Begrunnelse for vedtak om godkjenning av
detaljplan og konsesjonsendringer

Kile solkraftverk

Sør-Fron kommune i Innlandet fylke

Konsesjonær	Innlandet Fornybar Kile AS
Referanse	202525417-9
Dato	27.03.2026
Ansvarlig	Anette Ødegård og Anne Johanne Kråkenes
Saksbehandler	Bjørnar Vestvik og Silje Bøe

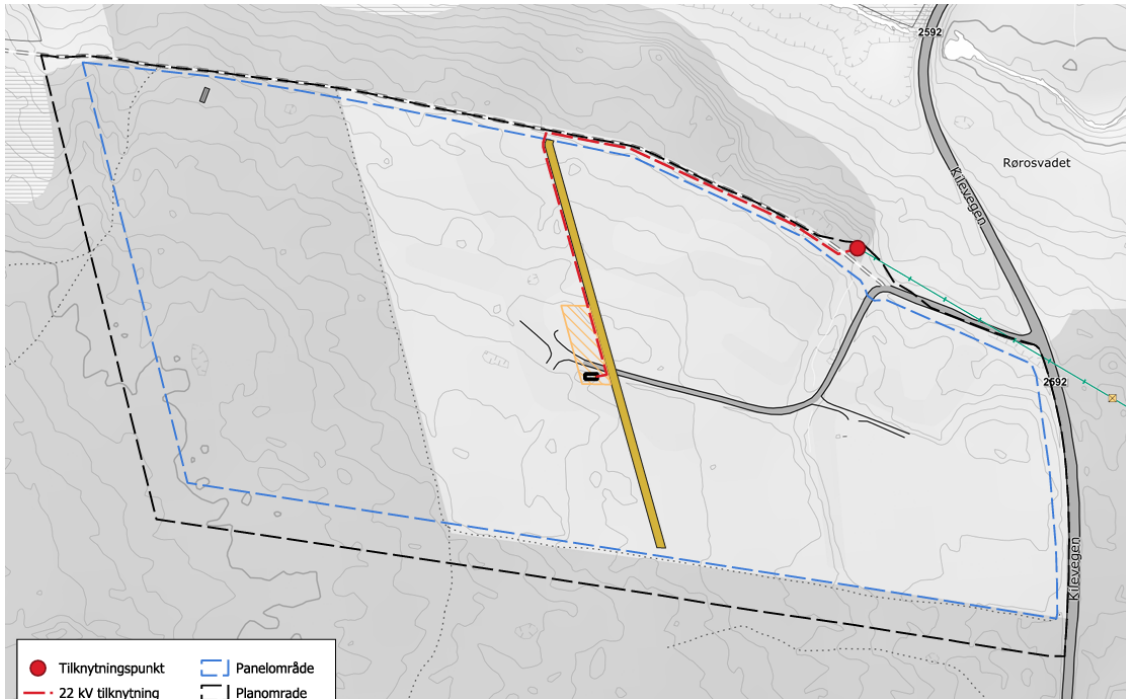
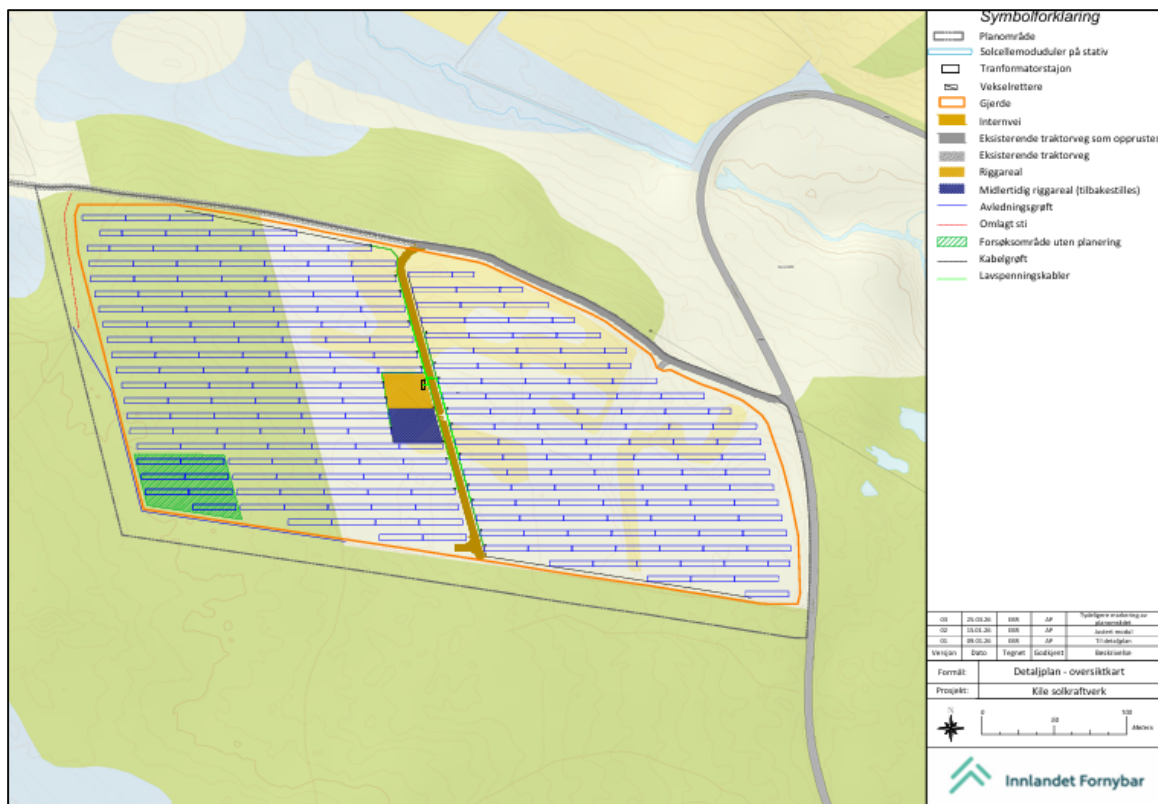
Dere beskriver i kapittel 3.3 at dere vil endre plassering av gjerde i det nordvestre hjørne av planområdet for å legge til rette for en tursti. Ved den omlagte turstien er gjerdet trukket lengre øst for å gi stien en egnet plassering i terrenget. Dere skriver at det ikke vil gjøres noen annen terrengbearbeiding ved etablering av omlagt sti enn at skogen avvirkes som planlagt, og at traseen vil ryddes for stubber som er til hinder for fremkommeligheten.

Dere beskriver i kapittel 3.5 at dere ønsker å justere planområdet, slik at de ca. 65 første meterne av adkomstveien fra fylkesveg 2592 kommer innenfor planområdet. Justeringen innebærer at planområdet i dette området blir flyttet ca. 4 meter nordover. Dere skriver at justeringen ikke innebærer endrede konsekvenser, ut over at tiltakene som skal gjøres for å utbedre adkomstveien nå er innenfor planområdet.

NVE vurderer at den omsøkte endringen av gjerdets plassering ikke vil ha vesentlige virkninger for miljø og samfunn. NVE mener fordelene med endringen oppveier eventuelle ulemper. Anleggskonsesjonen er oppdatert med nytt kart som viser den oppdaterte plasseringen av gjerdet.

Å samle alle inngrep innenfor planområdet, herunder adkomstvei, er i tråd med NVEs gjeldende praksis. Den omsøkte endringen av planområdet vil ikke medføre nye inngrep eller andre konsekvenser enn den konsesjonsgitte løsningen. Anleggskonsesjonen er oppdatert med nytt kart hvor adkomstveien er inkludert i planområdet.

Figur 1: Utsnitt av planområdet i vest. Omtrentlig plassering av avledningsgrøften er merket som en blå strek og framhevet med rød pil i kartet. Kilde: Innlandet Fornybar Kile AS sitt detaljplankart datert 25. mars 2026.

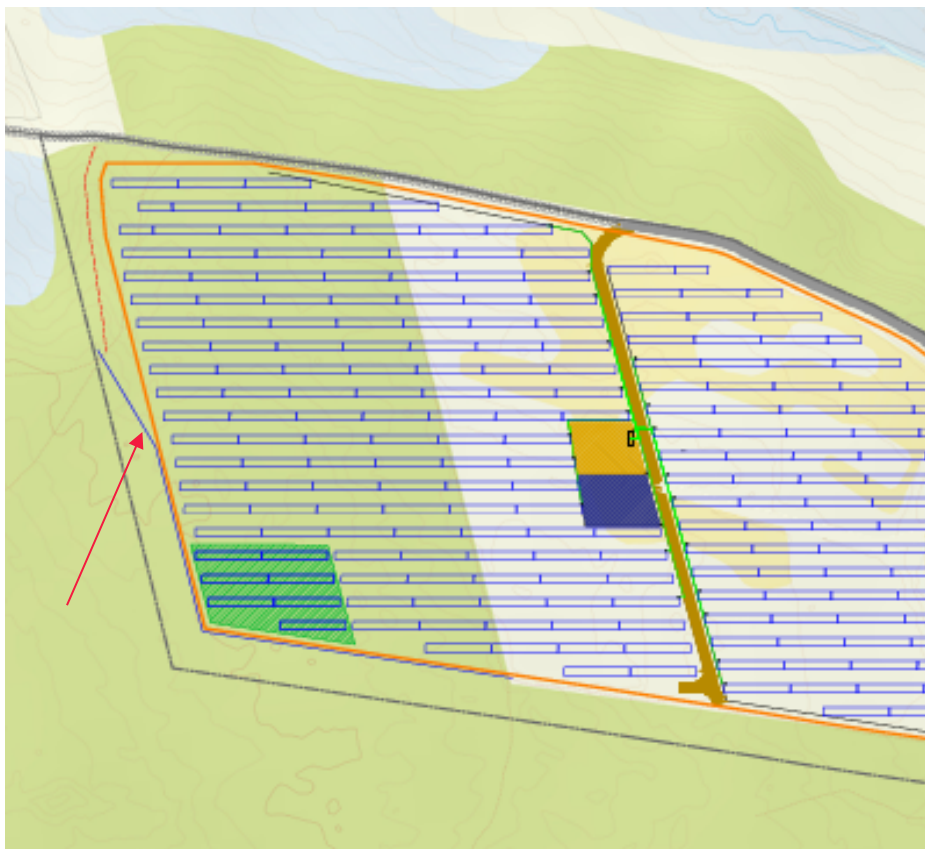
Overvannshåndtering er nærmere beskrevet i detaljplanen kapittel 4.1.8. Dere skriver at Norconsult gjennomførte en overvannsvurdering i januar 2025. Denne vurderingen er også sendt inn til NVE. Vurderingen konkluderer med at avrenningen vil være begrenset dersom området revegeteres og det etableres en avledningsgrøft på vestsiden og deler av sørsiden av solkraftverket for å redusere mengden overflatevann som drenerer inn mot planområdet fra høyereliggende områder i vest.

NVE vurderer at detaljplanen omtaler overflatevann og avrenning på en god måte. Det har ikke kommet negative innspill til etableringen av avledningsgrøften i forbindelse med høringen av detaljplanen. NVE legger til grunn at massene som legges opp i bakkant og langs grøften, inn mot gjerdet istandsettes som øvrig areal, i tråd med beskrivelsene om istandsetting og arrondering i detaljplanen. Overgangen fra opplagte masser til eksisterende terreng skal gjøres med naturlige overganger for å unngå at opplagte masser ser unaturlig ut. NVE minner om at det viktig at dere metter massene med mindre fraksjoner før toppmassene tilføres, slik at toppmassene ikke vaskes bort.

NVE fremhever at de naturlige vannveiene skal bevares under anleggs- og driftsperioden, og det er deres ansvar å sørge for at etableringen av solkraftverket ikke hindrer naturlige vannveier eller medfører økt avrenning til omgivelsene. Vi forutsetter at dere under byggefasen fortløpende vurderer behovet for tiltak som sikrer ivaretagelse av dette. Vi mener de foreslåtte tiltakene dere har beskrevet langt på vei vil ivareta disse forholdene, men vil benytte anledning til å minne om at dere skal ha et internkontrollsystem for energianlegg (IK-energi) for anlegget. Her kan dere innarbeide rutiner for å overvåke overflateavrenningen. Vi minner om at om dere ser behov for endringer for å ha kontroll på overflateavrenningen som går utover gitte tillatelser, skal dere søke NVE om dette.

Figur 2: Prinsipp for utforming av avledningsgrøften. Kilde: Innlandet Fornybar Kile sin detaljplan datert 30. januar 2026.

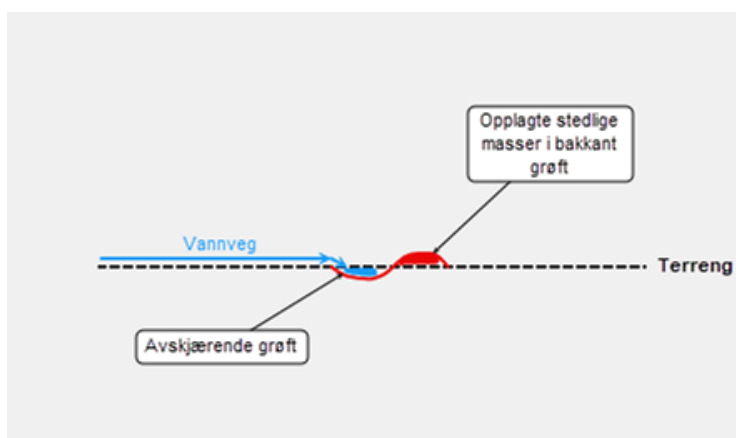
Avledningsgrøft er ytterligere beskrevet under kapittel 3 om endringer fra konsesjonen. Dere skriver i kapittel 3.2. at grøften vil ha en dybde på 30-50 cm, og at dere skal bruke overskuddsmasser og stein fra grøfta og andre steder fra planområdet for å bygge opp grøfta i bakkant. Grøfta skal ikke være dypere enn 30-50 cm, og bakkanten av grøfta vil ha en maksimal høyde på 60 cm. Dere skriver videre at grøften vil krysse turstien som går nordvest i planområdet, men at dere vurderer at dette er uproblematisk for framkommeligheten på turstien.
